S.A.S CODIMATRA

N°Réf : SL/UT47/SPR/236/2012
Références à rappeler : N° S3IC : 052-9487

**RAPPORT AU CONSEIL DEPARTEMENTAL DE L'ENVIRONNEMENT,
DES RISQUES SANITAIRES ET TECHNOLOGIQUES**

**PROPOSITION DE PRESCRIPTIONS COMPLEMENTAIRES
(Art. R.512-31 du code de l'Environnement)**

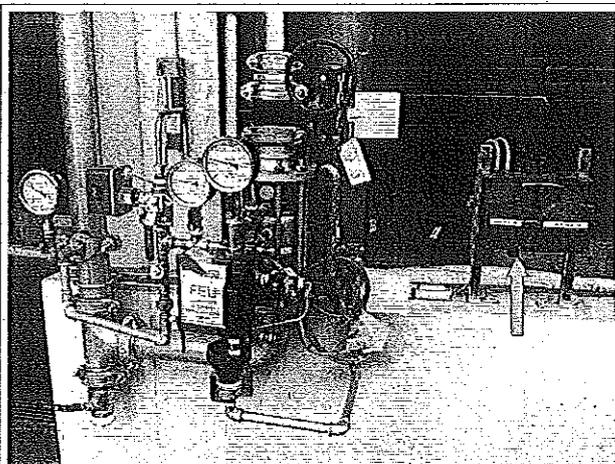
Rampe d'aspersion : elle déborde de 4 m de chaque côté par rapport à la paroi de séparation ateliers-bâtiment stockage.. L'eau utilisée provient du réseau public. Le débit est d'environ 600l/min sous une pression de 4,5 bars (soit 80m³ pendant 2h00).

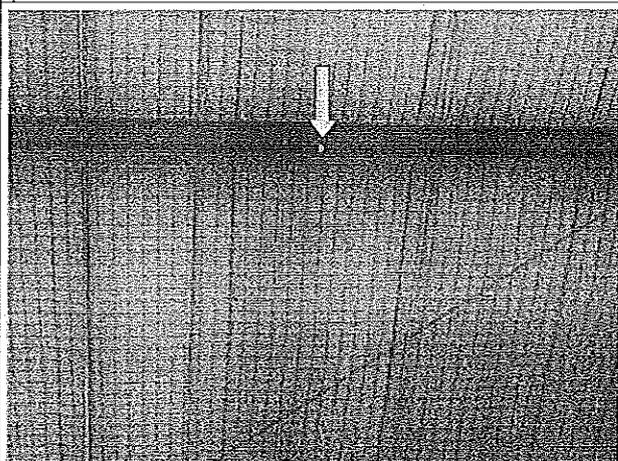
Système d'analyse de l'air ambiant dans le bâtiment (opacité, T°C des fumées, ...). En cas d'anomalie le système transmet les données au poste de contrôle permettant le déclenchement automatique (système d'asservissement).

Zone de prise d'air pour l'analyse de l'air ambiant et des éventuelles fumées produites lors d'un incendie. Elles sont réparties uniformément le long de la rampe.
